テールポートシグマ(シャイングレー)

5000×2699

EX-SHOP

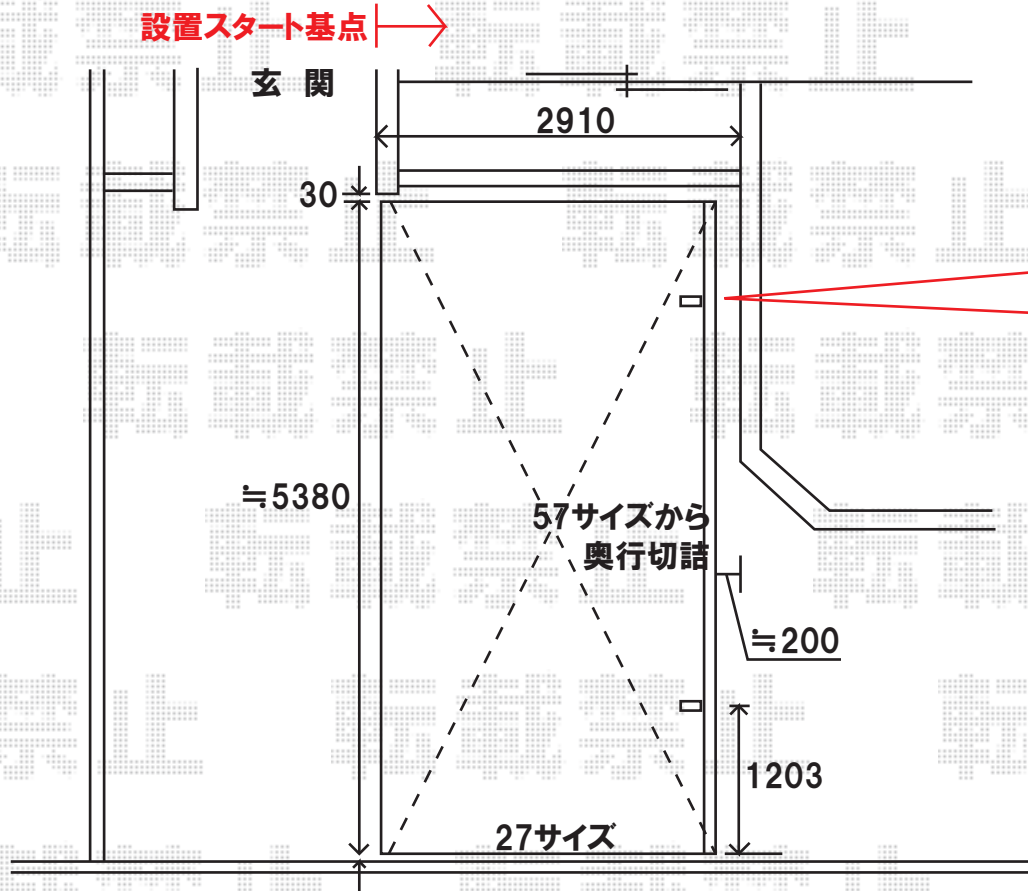
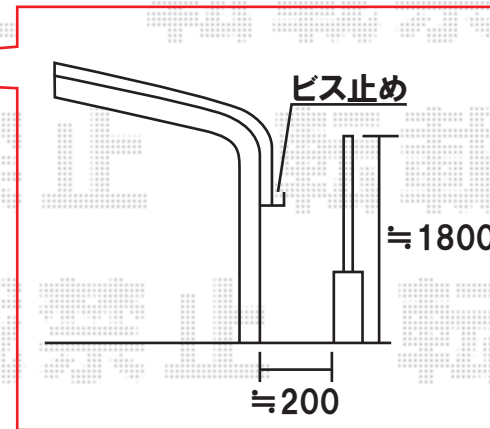
※柱位置を向かって右側へ変更

柱位置を変更致しましたので、
強風時のゆれ幅が大きくなると思われ
ます。
100mm程度空けたほうが良いと思われ
ます。

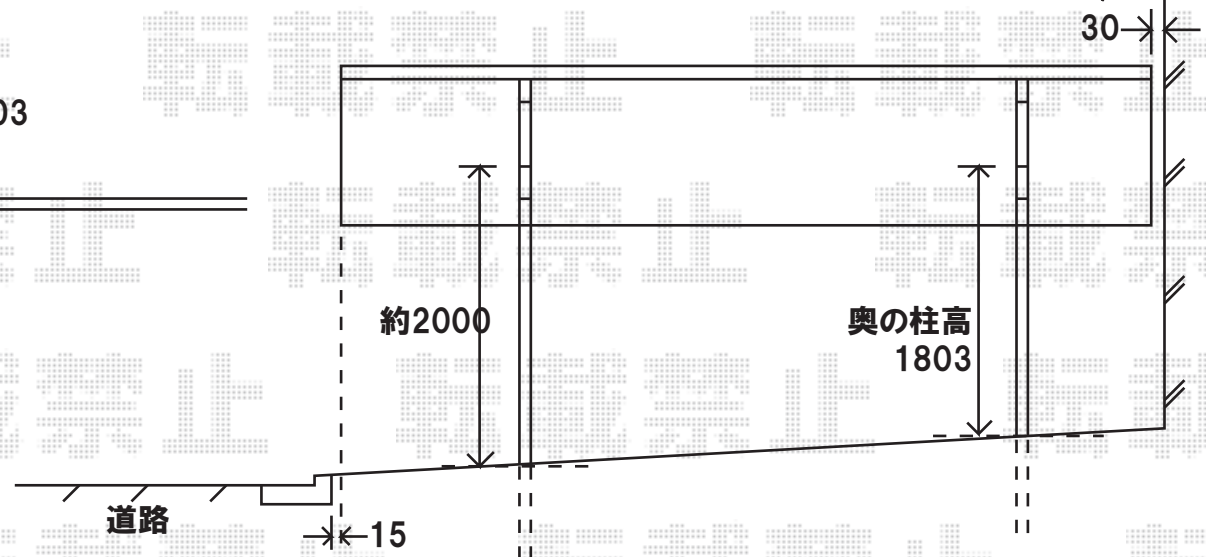
- ☆現場調査時のお打ち合わせにより、ご依頼当初の5724から5727サイズへ変更致しました。
- ☆現場調査時のお打ち合わせにより、敷地いっぱいには施工するよう見えています。その際、建物との隙間が少ない為、強風等の場合、建物と接触する恐れがあると思われ
ます。
100mm程度空けた方が良く考えています。
- ☆施工当日は必ずお立会いいただき、設置位置等、ご確認くださいませ様、お願いいたします
